Vedr. Vor sag 02-014, Øresund Strandpark

I forbindelse med 5. års gennemgangen på byggeriet har De – sammen med flere andre beboere – haft nogle spørgsmål omkring kvaliteten af altanerne. I dette brev har jeg derfor i lyset af tidligere besigtigelser, som vi har foretaget på Øresund Parkvej, valgt kort at gennemgå nogle af de punkter, der mest hyppigt er blevet kommenteret.

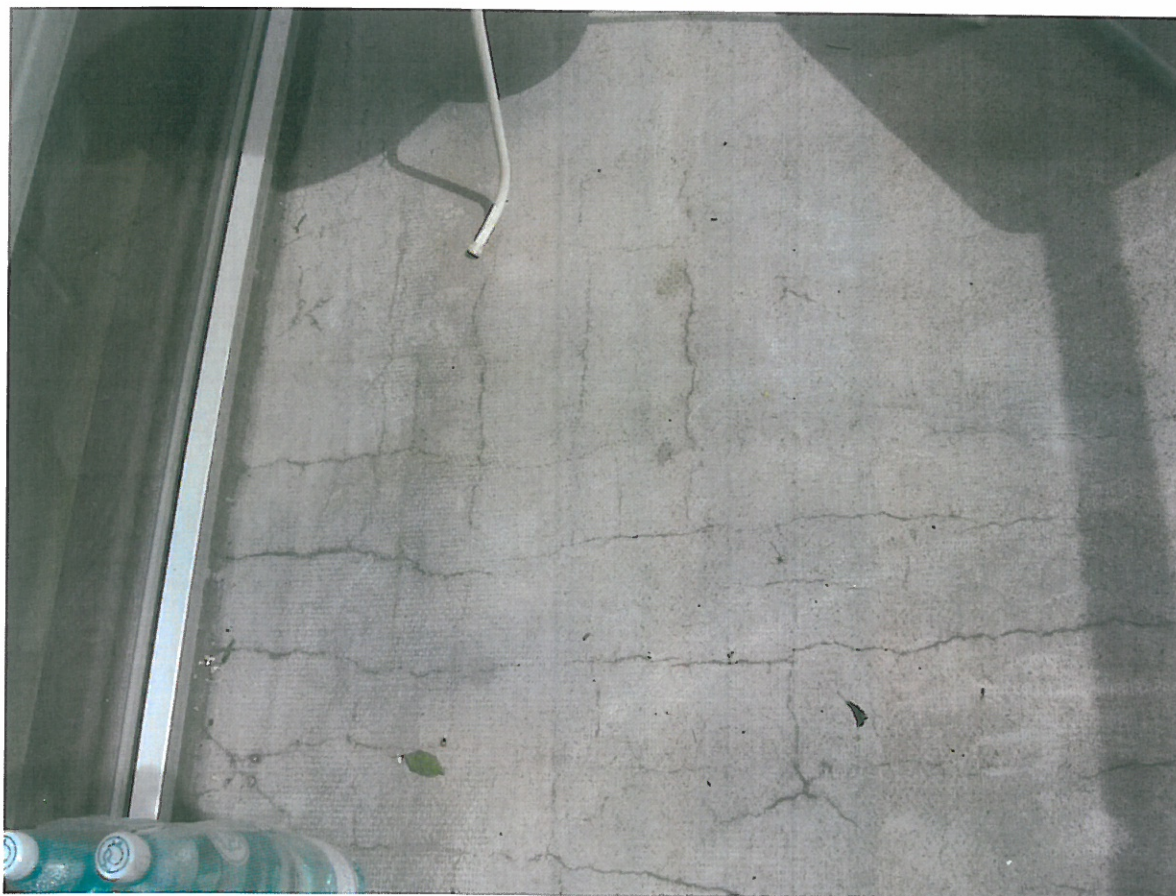
På nedenstående billede – fra en altan på Øresund Parkvej – er der tydelige netrevner på altanens overside.

Der er tale om meget fine svindrevner, der i overvejende grad følger armeringens placering. Svindrevner kan forekomme i beton, og betragtes ikke som en mangel, da de ikke har betydning for altanens virkemåde. Revnerne er tydelige, men der er i realiteten tale om lukkede revner, hvor stålfibrene overfører spænding over revnerne. Der er således ingen

problemer i hverken styrke- eller holdbarhedsmæssig henseende. Der er ingen risiko for, at altanen styrter ned eller pludselig begynder at bøje ud og der er ingen risiko for, at de armeringsjern, der er placeret i altanpladen, begynder at korrodere. Altanoverfladen må forventes at have en levetid i størrelsesordenen 50-100 år.

I nogle tilfælde er vi blevet kontaktet fordi der har været en bekymring for, om revnerne udvikler sig, men i ingen af de tilfælde hvor vi har foretaget besigtigelse har der været tale om en udvikling af revnerne. Revnerne kan være mere synlige, hvis de betragtes kort efter det har regnet, idet de tilbageholder fugten længere end den omgivende overflade, men de vil ikke "arbejde".
